Gemeinde Karlstein

Bebauungsplan „Zwischen Lerchenberg- und Bergwerkstraße“

Abwägung der Stellungnahme im Rahmen der frühzeitigen Beteiligung

08. Februar 2024

Systemskizze

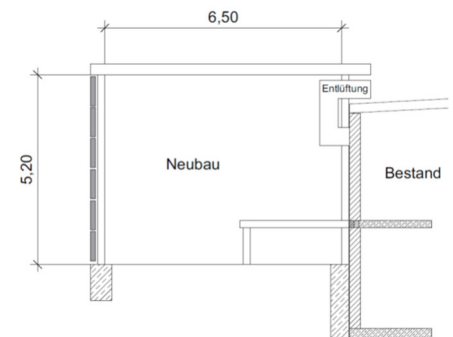
In den textlichen Festsetzungen zum B-Plan sind zwei Punkte unter 9. enthalten, die den Immissionsschutz betreffen. Unter 9.1 wird die Baufläche für die notwendige Einhausung definiert, die mit einem roten Raster auf dem Plan markiert ist. Die textliche Beschreibung ist verwirrend und nicht verständlich. Es wird von zwei Einhausungen gesprochen, einmal 33 Meter lang und einmal 36 Meter lang. Aus dem Gutachten geht zwar hervor, was damit gemeint sein könnte, jedoch sollte an dieser Stelle eine Klarstellung erfolgen.

Die Formulierung der textlichen Festsetzung 9.1 ist unverständlich und soll umformuliert werden.

Die Text wird wie folgt abgeändert:

Im gekennzeichneten Bereich ist zur Abschirmung von Anlagenlärm eine 36,0 m lange geschlossene Wand zu errichten. Die Einhausung ist 5,20 m hoch auszubilden und muss über das Dach des bestehenden Betriebsgebäudes geführt werden.
